Instructions de montage de la pompe de liquide de refroidissement WPS3025 pour BMW 135i, 335i, 535i, 640, 740i à partir de l'année-modèle 2007

Fig. 1

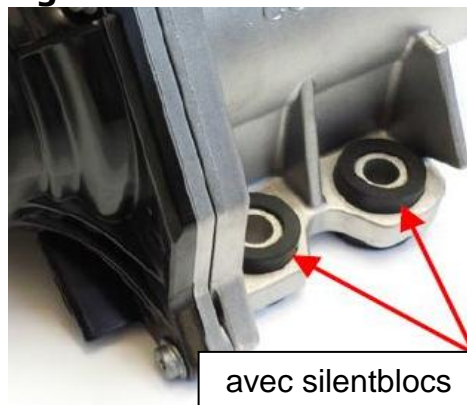
La pompe électrique pour liquide de refroidissement déposée est parfois équipée de silentblochs sur ses 3 points de fixation (Fig. 1). La nouvelle pompe WPS3025 en est dépourvue. Les anciennes vis de fixation ne peuvent pas être réutilisées.

Les vis en aluminium déposées (M8x36) ne doivent pas être réutilisées, mais doivent être remplacées par des vis en acier plus courtes (M8x26).

Pour ce faire, veuillez utiliser le kit de montage MS50 disponible séparément (Fig. 3).
